DODATEK č. 1
ke Smlouvě o dílo ze dne 24. 3. 2021
(dále jen „Dodatek“)

na zhotovení díla „**II/303 Velké Poříčí – Hronov – I. etapa**“.

EVIDENČNÍ LIST ZMĚNY STAVBY

Předmět: Předložení návrhu na VARIACI – ZBV č. 1 - za „Společnost Velké Poříčí - Hronov“ na stavbu „II/303 Velké Poříčí – Hronov – I.etapa“

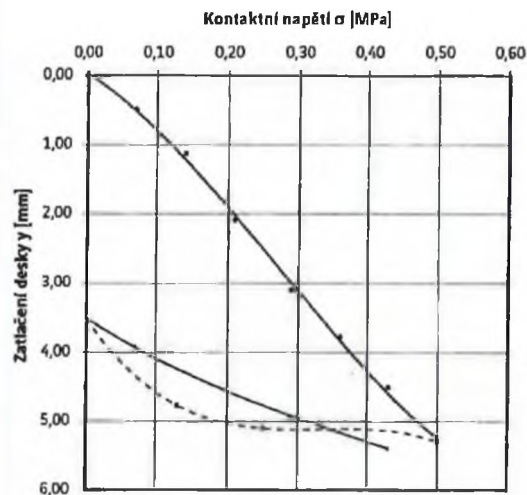
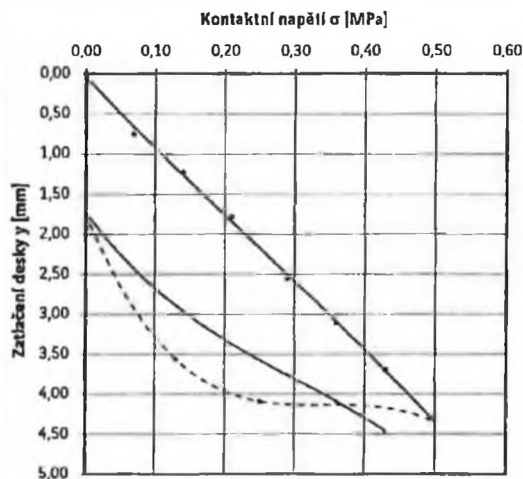
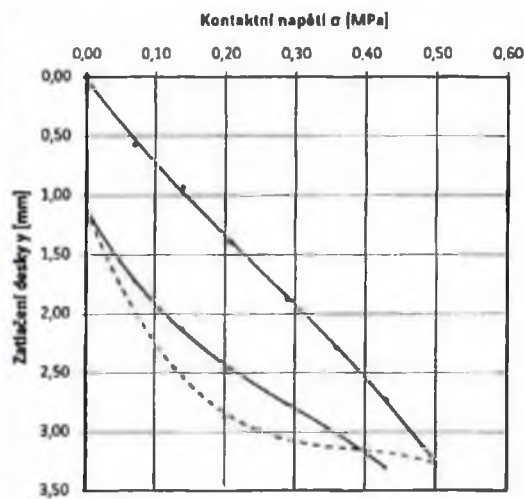
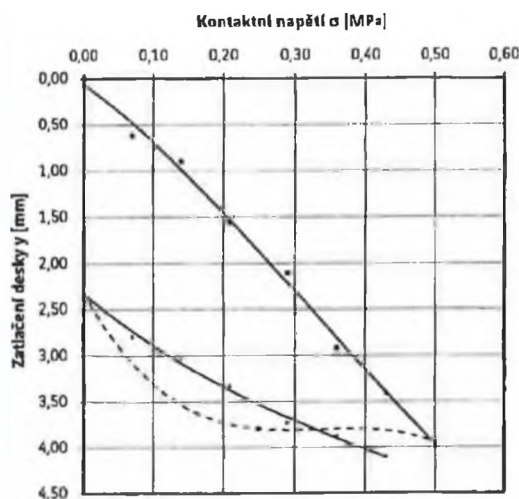
V KM 2,500 – 2,900 bylo díky provedeným ověřovacím zkouškám v ose komunikace na odfrézovaných plochách zjištěno, že stávající podkladní vrstvy nedosahovaly předepsaných parametrů $E_{def,2}$ (viz protokoly ze statických zatěžkávacích zkoušek uvedených v příloze).

Dle tohoto vyjádření jsme zpracovali podklady, které přikládáme v příloze jako ZBV 1.1 tak, aby bylo dosaženo předepsaných parametrů.

Věc: Úprava konstrukce vozovky – vyjádření AD

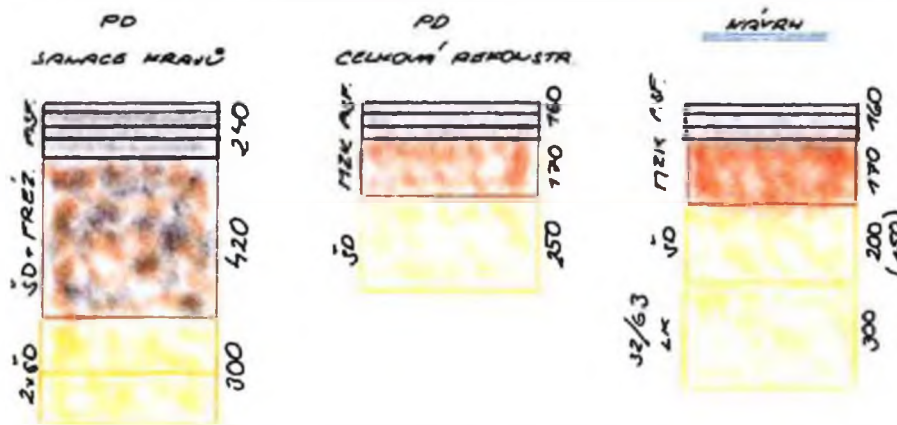
Na základě oznámení zhotovitele o nevyhovujících statických zátěžových zkouškách na pracovní pláni (vozovka - frézování), případně na pláni (sanace krajnic), je nutná úprava technického řešení konstrukce komunikace. Dvě úrovně pláně vychází z diagnostického průzkumu a jeho technologie oprav. Jak z důvodu nevyhovujícího podloží, tak i z pohledu většího zásahu do konstrukce vozovky (objekty města - kanalizace, související investice - vodovod) je sjednocení logickým řešením.

Ve schematickém znázornění je uveden projektovaný stav a návrh zhotovitele na jeho úpravu. Zároveň však dochází k požadavku na snížení parametru modulu pružnosti na vrstvě MZK ze 140 MPa na 125 MPa.

AD nedoporučuje využití původní konstrukce, budou-li upravovány parametry předepsané v TP170, a požaduje dodržení hodnot zajišťujících odpovídající únosnost vozovky.

Jako alternativní řešení navrhujeme jednu z následujících variant.

Varianta A

- bude použita skladba pro kompletní výměnu konstrukce dle projektové dokumentace včetně předepsaných E_{def}
 - při nevyhovujících parametrech na pláni bude sanována aktivní zóna pokládkou vrstev ze štěrkodrti či lomového kamene frakce 32/63
 - nebude-li ani tato sanace dostačující, bude horní vrstva AZ využita jako kostra z kameniva a následně prolévána cementovou maltou v minimálním množství 60 kg/m^2 (dle ČSN 73 6127-1).
- Pozn.: Jedná se o podobný návrh, jako přednesl zhotovitel, pouze z něj není patrné, zda vrstvy z lomového kamene budou prováděny všude, nebo jen lokálně.*

Varianta B

- navržená konstrukce dle katalogového listu D1 - N - 1 - TDZ III – PIII (viz TP170) bude nahrazena konstrukcí dle katalogového listu D1 - N - 8 - TDZ III – PIII (viz TP170), kde je vrstva MZK nahrazena vrstvou SC $C_{3/4}$ a předepsaný modul pružnosti na vrstvě ŠD se snižuje na 80 MPa (E_{def} na vrstvě SC se již nepředepisuje)
- asfaltové vrstvy budou ponechány dle původního návrhu
- sanace AZ budou prováděny stejně jako ve variantě A, předpokládáme však menší využití ŠCM.

Řešení navržené zhotovitelem nebudeme z pohledu AD zamítat, je možné jej provést dle doporučení technologa, záruky za funkčnost a únosnost vozovky však přebírá zhotovitel, neboť snížené hodnoty nemají oporu v příslušných TP.

Lze očekávat, že se budou lokální podmínky lišit (stav podloží na trase bude různý), proto bude o finálních úpravách rozhodnuto až na základě provedených statických zatěžovacích zkoušek.
